三菱集中自動検針システム B/NET 検針チェッカ 仕様変更のお知らせ

製品名	形名
B/NET 検針チェッカ	B-DSM02B

扱	A	日付	2013年7月	件名	三菱集中自動検針システム B/NET 検針チェッカ 仕様変更のお知らせ
整理番号	山-1081	三菱電機(株)福山製作所

①取扱説明書(概要編)

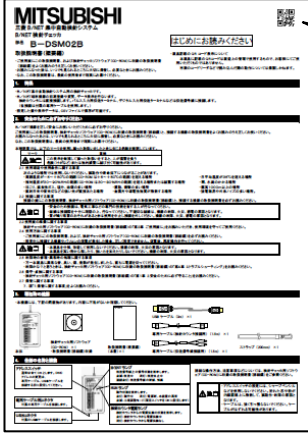
- (3) 表示内容の追加
製造上の作業性改善のためQRコードを追加しました。

変更内容

<QRコード追加>
